COMUNE DI UDINE
Servizio Opere Pubbliche

REALIZZAZIONE DEL NUOVO CENTRO PER L’IMPIEGO

REALIZZAZIONE DELLE OPERE DI COMPLETAMENTO DELL’EDIFICIO EX CASERMA

Risposta al Quesito n. 17

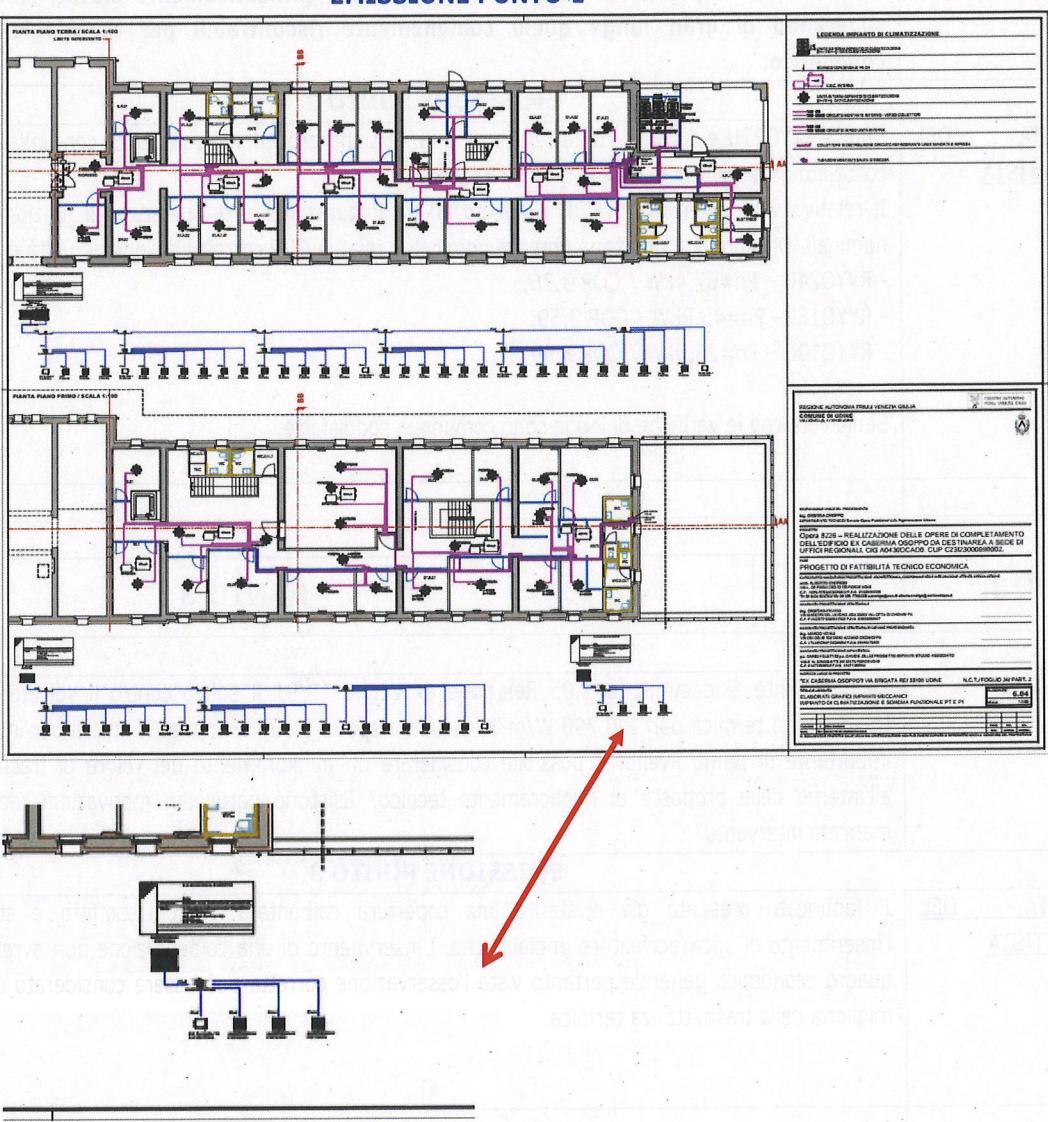
Nel documento n. 6.04 è mancante lo schema funzionale dell'unità RYYQ10U

N. 1	RS	PUNTO 1
MESSAGGIO	Nel documento n. 6.04 è mancante lo schema funzionale dell'unità RYYQ1OU	
RISPOSTA DEL PROGETTISTA	<p style="text-align: center;">EMISSIONE PUNTO 1</p>  <p>Nella tavola 6.04 sono presenti i tre schemi funzionali. Sopra indicato quello richiesto nell'osservazione</p>
